WSPR-DT/3113/4/2021

WYJAŚNIENIA TREŚCI SPECYFIKACJI WARUNKÓW ZAMÓWIENIA

Nazwa postępowania: : „Modernizacja Izby Przyjęć Wojewódzkiej Stacji Pogotowia Ratunkowego w Rzeszowie”

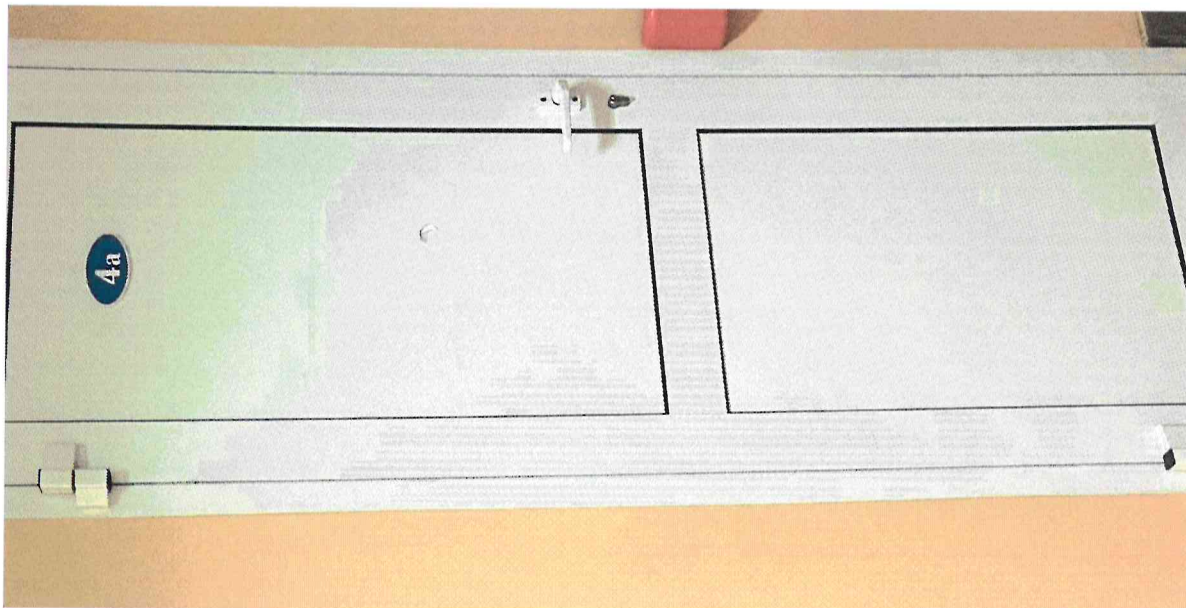
5. Proszę o doprecyzowanie, które elementy drzwi DW-3 należy wymienić, uwaga "wymiana uszkodzonej części drzwi" zawarta na rzucie nr Z.01 przy drzwiach DW-3 jest za ogólna.

Odp. 5. Należy wymienić przebity, górny panel drzwi- niżej załączono zdjęcie.
